PROPUESTA DE DICTAMEN TÉCNICO

INFORME SOBRE LA SOLICITUD DE MODIFICACIÓN DE DISEÑO DEL ALMACÉN TEMPORAL INDIVIDUALIZADO PARA LA CARGA Y ALMACENAMIENTO DE COMBUSTIBLE AFECTADO POR EL DEFECTO CILC, JUNTO CON OTROS CAMBIOS ASOCIADOS A LA PROPUESTA DE REVISIÓN 1 DEL ESTUDIO DE SEGURIDAD DE ALMACENAMIENTO DEL CONTENEDOR HI-STAR 150, Y DE APROBACIÓN DE LAS PROPUESTAS DE CAMBIO A LAS ESPECIFICACIONES TÉCNICAS DE FUNCIONAMIENTO MEJORADAS Y AL ESTUDIO DE SEGURIDAD DE LA CENTRAL NUCLEAR COFRENTES ASOCIADAS

Solicitud de aprobación de la modificación de diseño del almacén temporal individualizado (ATI) de CNC para la carga y almacenamiento de combustible afectado por el defecto *Copper induced localized corrosion* (CILC), junto con otros cambios asociados a la propuesta de revisión 1 del Estudio de seguridad del contenedor de almacenamiento HI-STAR 150, y de aprobación de las propuestas de cambio a las Especificaciones técnicas de funcionamiento mejoradas (ETFM) y al Estudio de seguridad (ES) de CNC asociadas.

Figura 2.: Modelo desarrollado por APRT para el cálculo de dosis en el exterior del ATI

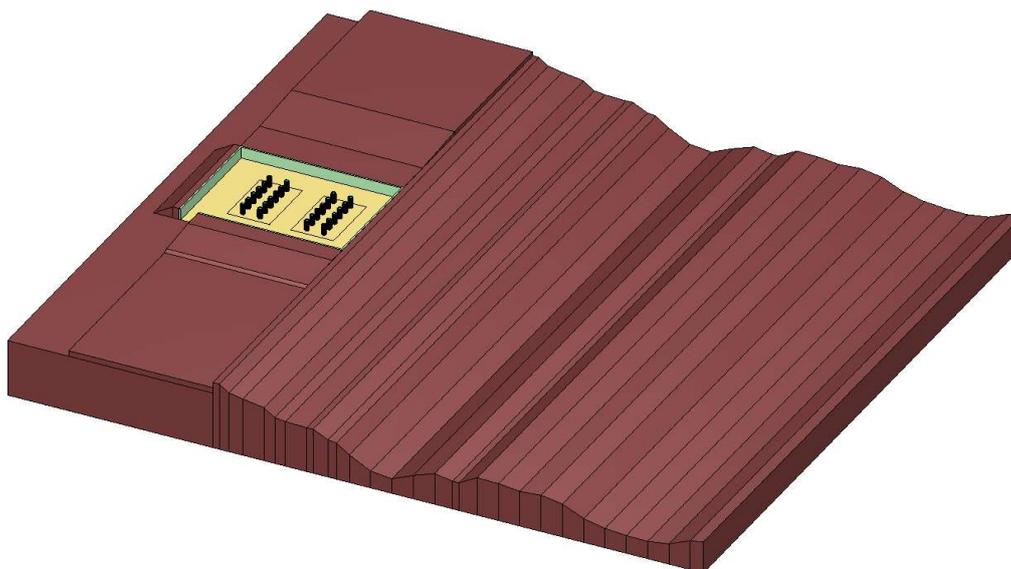
Para comprobar el cumplimiento de los requisitos normativos aplicables a la modificación de diseño solicitada, APRT ha realizado cálculos independientes de tres casos representativos. Los cálculos independientes se han realizado con el código SCALE, empleando como método de reducción de la varianza la metodología CADIS. Los dos informes mencionados contienen la información necesaria para la realización de dichos cálculos independientes.

ATI, según el procedimiento aplicable, APRT considera que la prueba de eficacia del blindaje queda adecuadamente cubierta.
